DODATEK Č. 1 KE SMLOUVĚ O DÍLO

Číslo smlouvy objednatele: SML580/2018/Inv

Evidenční list změny stavby

Název a evidenční číslo stavby: Školní družina v budově ZŠ Datyňská 690, Vratimov		Číslo SO/PS / číslo změny SO/PS: číslo SOD SML580/2018/Inv	Číslo změny stavby: 01		
Název stavebního objektu/provozního souboru (SO/PS): Architektonická a stavebně konstrukční část + elektro					
Strany smlouvy o dílo na realizaci výše uvedené stavby uzavřené dne					
Objednatel: Město Vratimov, Frýdecká 853/57, 739 32 Vratimov					
Zhotovitel: StaviaStav s.r.o. Vaňkova 454/12 Ostrava Stará Bělá					
TDS: Vysplan s.r.o., Ing. Radim Kytnar					
Přílohy: 1) Položkový rozpočet 2) Fotodokumentace 3) Výkresová dokumentace		Počet paré: 2x objednatel 1x TDS 1x AD 1x zhotovitel			
Popis a zdůvodnění změny:

Zakreslení stavebních změn

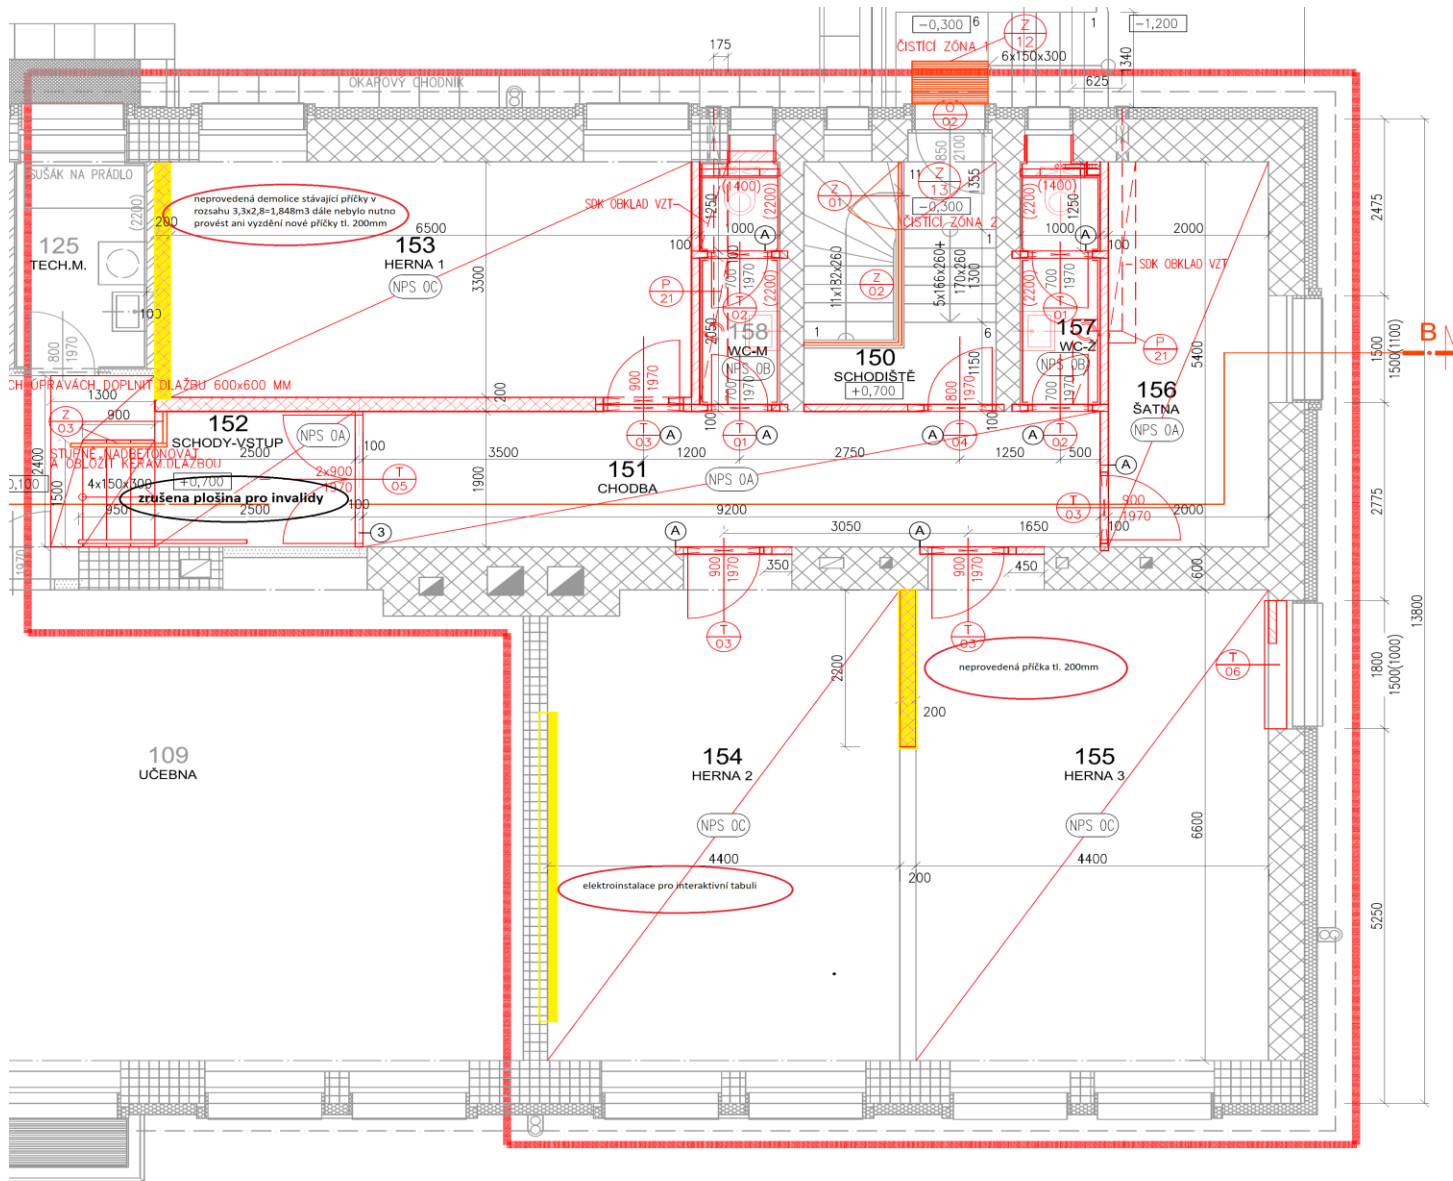
1. Na základě požadavku níinvestora byla z celkové dodávky vypuštěna dodávka a montáž invalidní plošiny (rampa pro vozíčkáře) v hdonotě 190.600 Kč bez DPH, a to z dispozičních důvodů, kdy nakonec bude bezbariérovost po konzultaci s AD řešena schodolezem, který si objednatel zajistí mimo tuto stavbu. 2. Při provádění bouracích prací bylo zjištěno, že stávající bourané skladby podlah, jsou v silnější skladbě než byl předpoklad, a to o 70 mm, tato skutečnost nešla při zpracování realizační projektové dokumentaci předpokládat. Zvětšuje se tedy rozsah bouracích prací. 3. Na základě požadavku objednatele bylo provedeno odbourání stávající prádelní pece z 1 PP. 4. Na základě požadavku objednatele a vedení ZŠ bylo provedeno doplnění datové sítě, a el. rozvody pro novou interaktivní tabuli, a doplnění svítidel v místnosti č. 154, dále byla vypuštěna dělicí stěna tl.: 200mm dělicí místnosti 154 (herna 2) a 152 (herna 3). 5. Na základě požadavku zhotovitele bylo dohodnuto, že navržené opravy štukových omítek v 1PP z 50 % jsou nedostatečné a je nutno provést opravu ve 100% plochy. 6. V místnosti č. 157 WC ženy bylo nutno provést přeložení stávajícího rozvodu ÚT z důvodu kolize se stávajícím oknem a VZT . 7. Na základě požadavku objednatele a vedení ZŠ bylo nutno provést doplnění umyvadla do místnosti č. 154.
